con la presente si inviano le Osservazioni contro il Progetto di un impianto eolico codice procedura ID_VIP/ID_MATTIM: 12691 denominato "Pitigliano" ubicato nei comuni di Pitigliano (GR) e Sorano (GR) costituito da 20 (venti) aerogeneratori di potenza nominale 7,0 MW per un totale di 140,0 MW con relative opere connesse ed infrastrutture indispensabili.
Cordiali saluti

“Progetto di un impianto eolico denominato “Pitigliano” ubicato nei comuni di Pitigliano (GR) e Sorano (GR) costituito da 20 (venti) aerogeneratori di potenza nominale 7,0 MW per un totale di 140,0 MW con relative opere connesse ed infrastrutture indispensabili”

TESTO DELLE OSSERVAZIONI

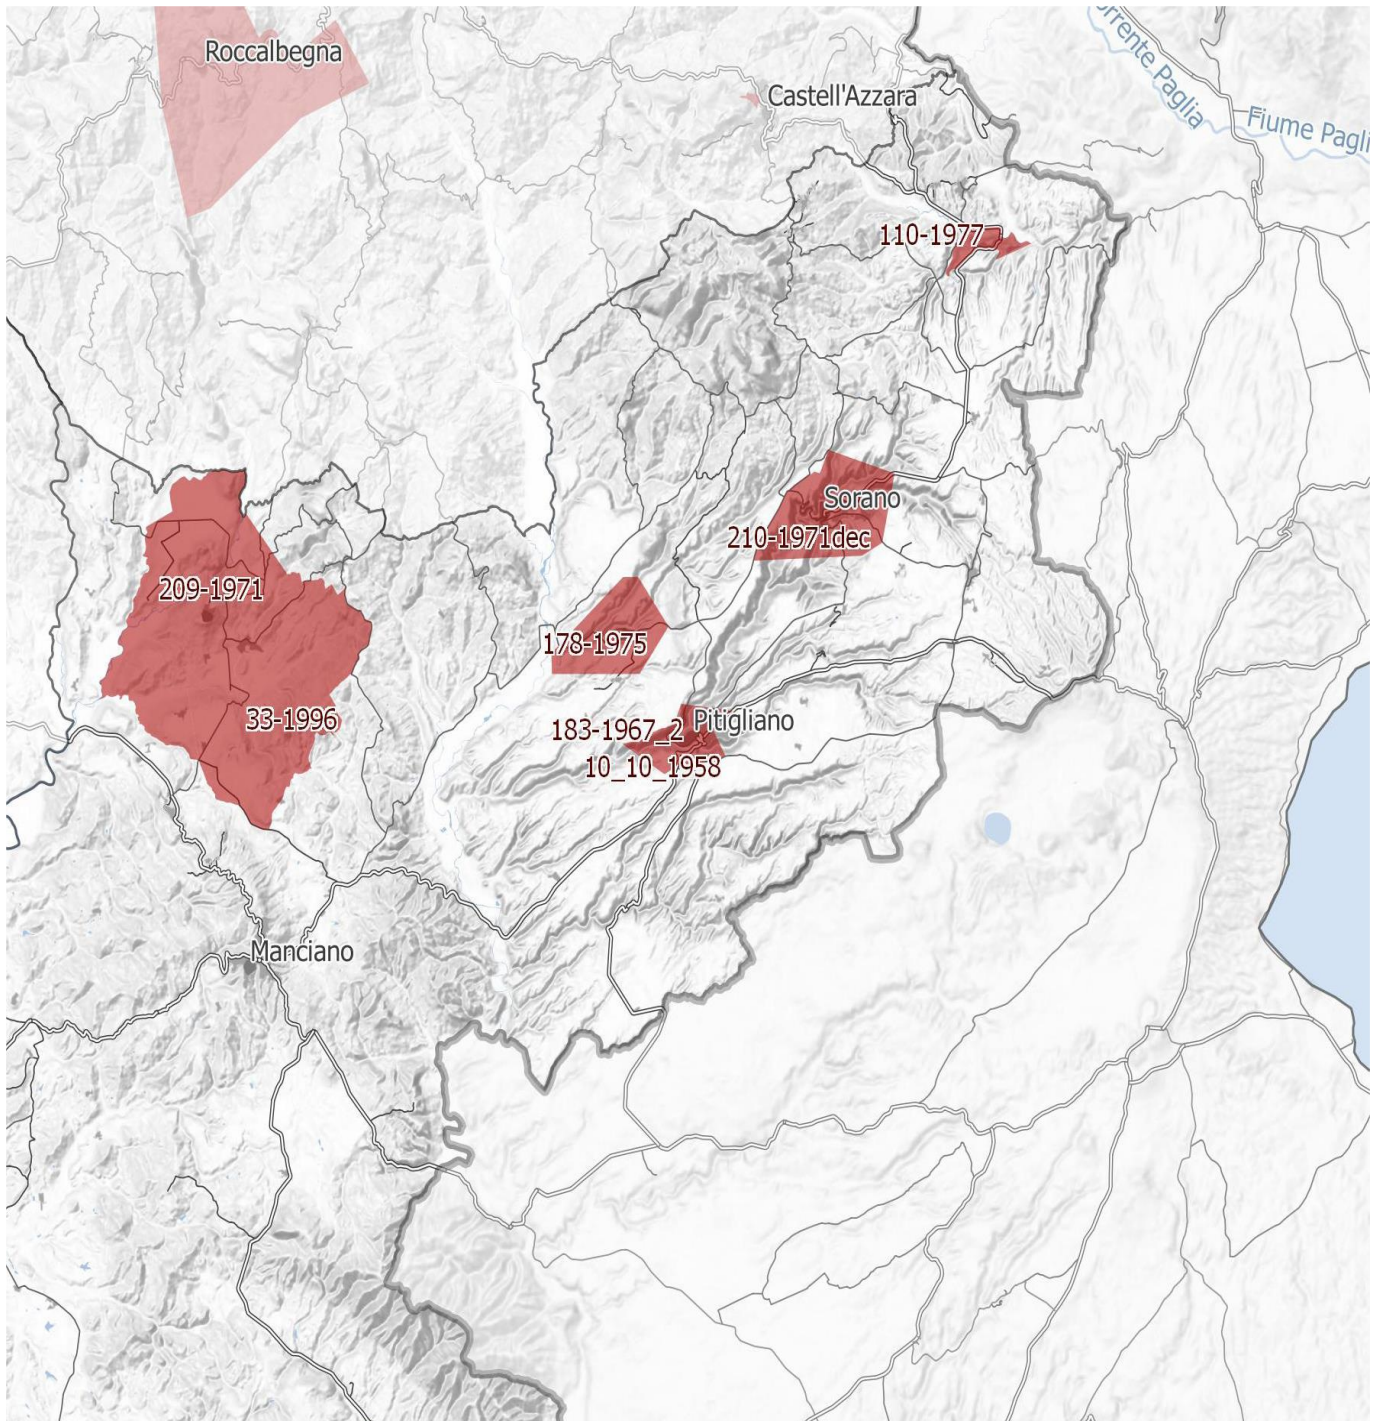
Al contrario di quanto sostiene la proponente, si evidenzia che l'impianto eolico industriale citato non solo ricadrebbe con tutti e 20 gli aerogeneratori all'interno delle fasce di rispetto di 3 km di due vincoli paesaggistici di notevole interesse pubblico esistenti nella Regione Lazio e con una parte di essi nel vincolo paesaggistico del Centro abitato di Sorano (GR) quindi in aree non idonee all'installazione di impianti di energia rinnovabile. Addirittura, alcuni aerogeneratori sarebbero ubicati a poche centinaia di metri dai perimetri dei due vincoli paesaggistici laziali ex art 136 del CBC. Ma la non idoneità dell'area non sarebbe certificata soltanto da questi vincoli paesaggistici ma anche dalle fasce di rispetto dei Beni della Parte seconda del CBC numerosi nel territorio interessato dal progetto dell'impianto eolico. Infatti la Proponente a pag 11 del SIA scrive: *"L'area interessata si trova all'esterno delle aree SIN individuate in Toscana e dista circa: 2,8 km dal centro abitato di Pitigliano, 2,7 km dal centro abitato di Onano, 2,8 km dal centro abitato di Latera"*. Quindi l'impianto come certifica la proponente potrebbe ricadere all'interno delle fasce di rispetto dei Centri Storici dei paesi citati e comunque li lambirebbe. Incompatibile sarebbe l'ubicazione di una parte del cavidotto che ricadrebbe nelle fasce di rispetto

del vincolo paesaggistico di notevole interesse pubblico del Centro Storico di Pitigliano. Considerando che le Regioni grazie al Decreto interministeriale nell'emanazione della legge sulle aree idonee e non idonee hanno la facoltà di estendere le fasce di rispetto dei Beni del CBC fino a 7 km per alcuni di essi non è da escludere che gli aerogeneratori del progetto eolico, essendo ancora in itinere, tra qualche mese si troverà ancora con ulteriori incompatibilità oltre alle numerose già esistenti. Questa possibilità di estensione delle fasce di rispetto fino a 7 km per i Beni del CBC da parte delle Regioni diventa particolarmente probabile per il Centro Storico di Pitigliano famoso nel mondo come dimostra anche il prestigioso riconoscimento insieme a Sovana e Sorano nell'elenco dei siti del World Monuments Found (WMF) prestigiosa istituzione con sede a New York che svolge un ruolo complementare a quello dell'Unesco. La stessa considerazione per il Centro storico di Pitigliano ovviamente vale sia per Sorano che per Sovana.

IMMAGINE n. 5 Mappa prodotta dalla proponente dove si vede che è stato ignorato il vincolo di notevole interesse pubblico ex art. 136 del CBC dell’Orlo della Caldera di Latera. Nelle sue fasce di rispetto ricadrebbero diversi aerogeneratori.

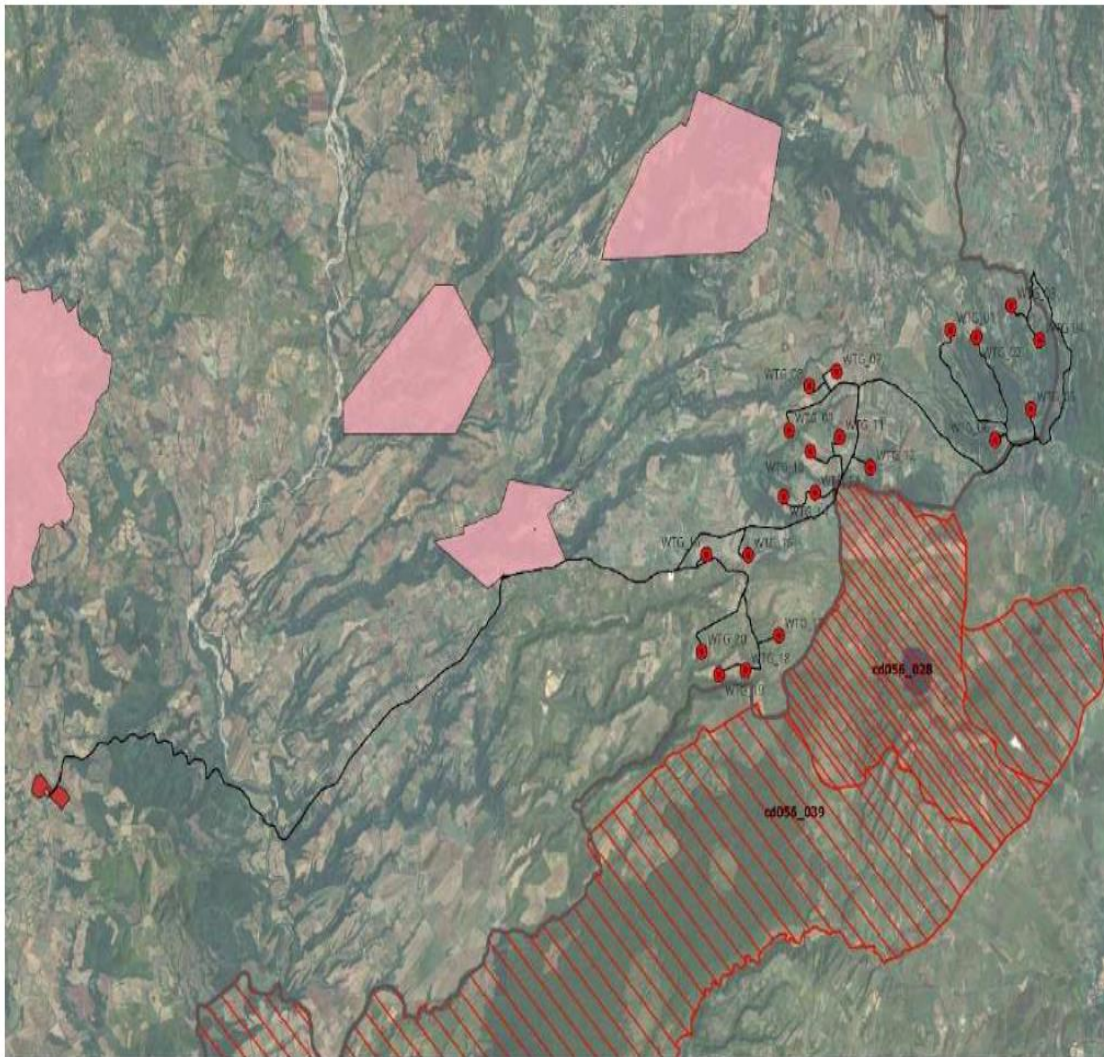
Riguardo al cumulo degli impianti FER, le mappe prodotte dalla proponente riguardano, come già evidenziato, soltanto una parte molto piccola degli impianti FER dell'area intermedia e vasta e in particolare di quelli eolici che contribuiscono a creare un notevole cumulo e la saturazione del territorio tosco laziale. Riguardo al cumulo dei soli impianti eolici si riporta la mappa dell'intervisibilità degli impianti eolici elaborata dall'Associazione nazionale “Amici della Terra”.

IMMAGINE n. 7 Mappa della intervisibilità degli impianti eolici elaborata dall'Associazione nazionale Amici della Terra. La mappa non è aggiornata comunque rende molo bene dell'enorme impatto visivo creato dal cumulo degli impianti.

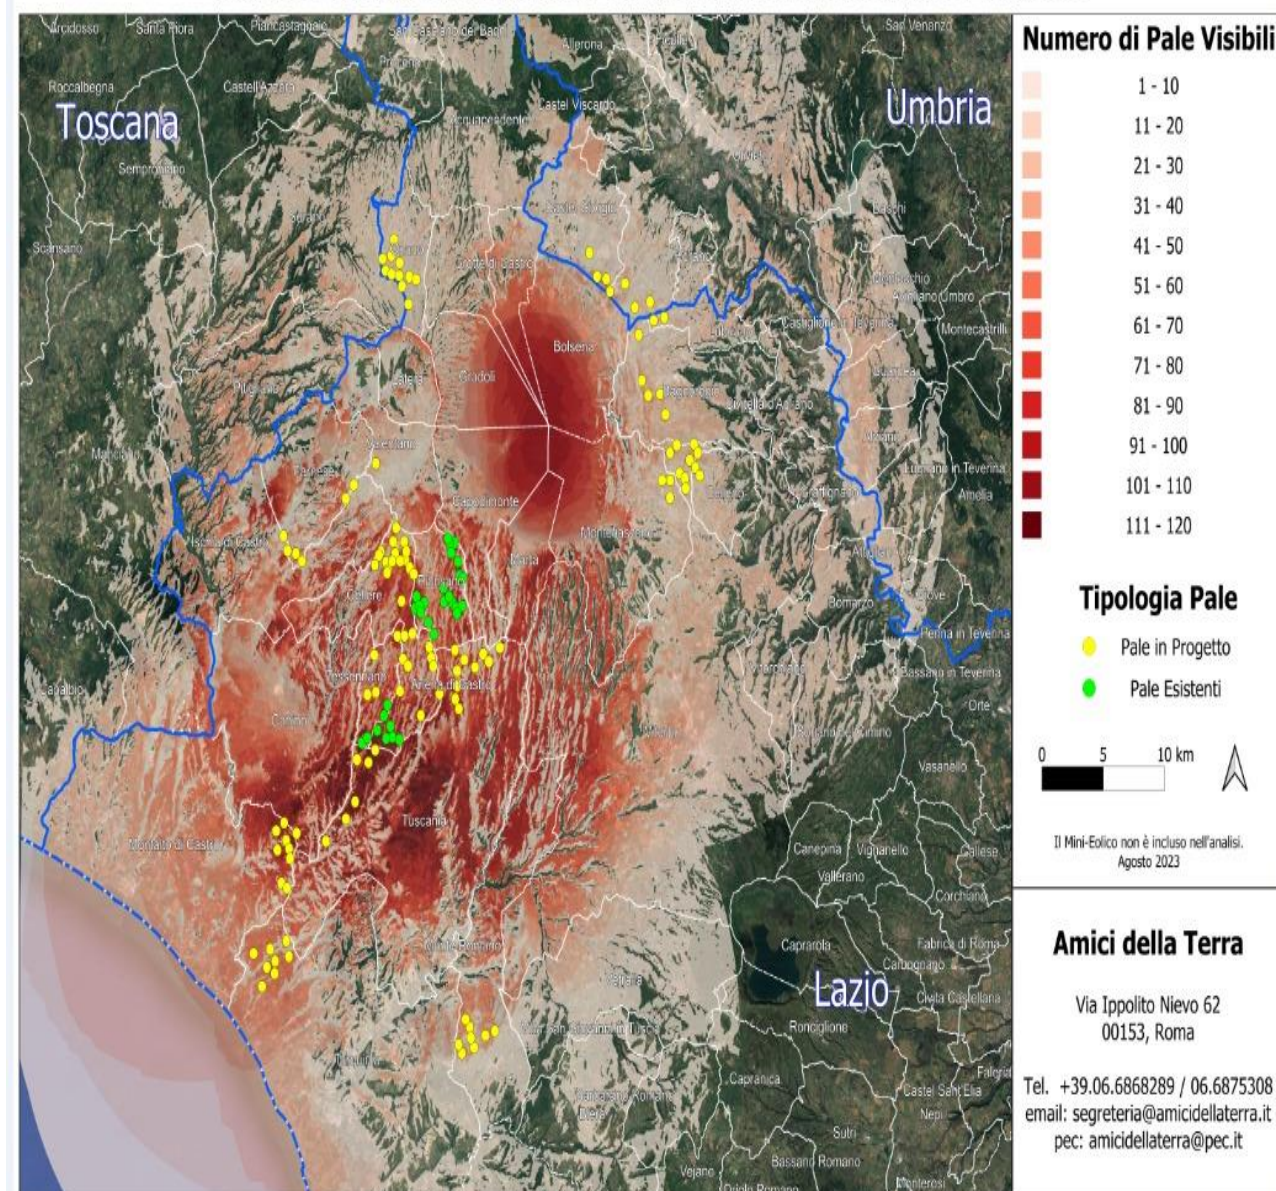
Se agli impianti eolici rappresentati qui sopra che non comprendono sia l'impianto eolico Pitigliano e le altre 14 pale del progetto eolico in verifica amministrativa sempre nel territorio di Pitigliano si aggiungono i migliaia di ettari (7000 fin'ora) di territorio occupato dagli impianti fotovoltaici e agrivoltaici e dalle altre tipologie appare chiaro il numero spropositato degli impianti FER nella bassa toscana e nella Tuscia.
